**MUUTOSMÄÄRÄYS**  
**AIRWORTHINESS**  
**DIRECTIVE**

M 950/80

**950. Schleicher. Kuomun lukitussalvan tarkastus**

Koskee: Kaikkia K8-, K8B- ja K8C-tyyppisiä purjelentokoneita.

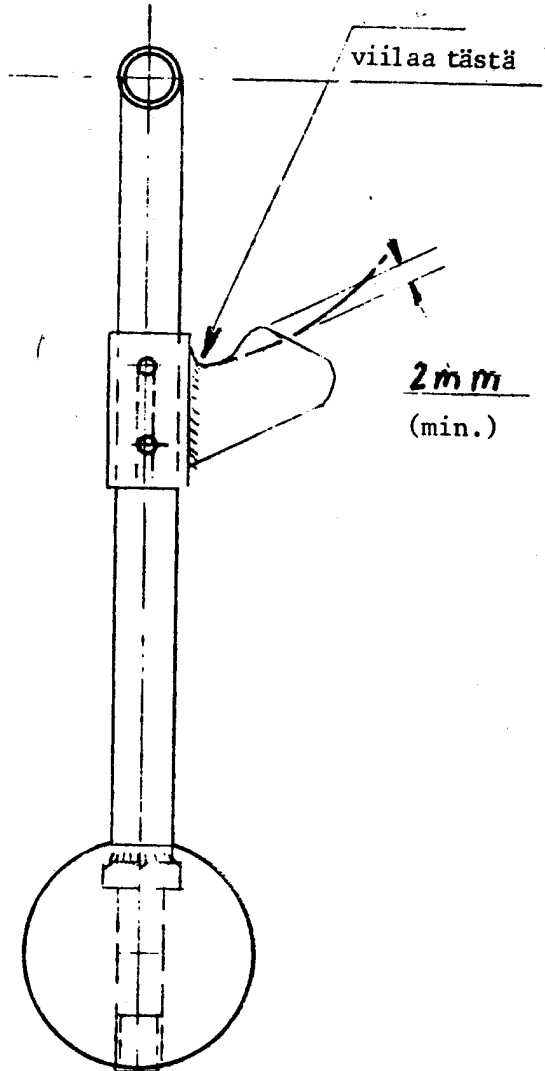
Toimenpiteet: Tarkasta seuraavassa kuukausitarkastuksessa kuomun lukitussalvan nokka. Mikäli nokka on alle 2 mm korkea, niin viilaa salpaa kuvan mukaisesta kohdasta niin paljon, että vähintään mainittu mitta saavutetaan.
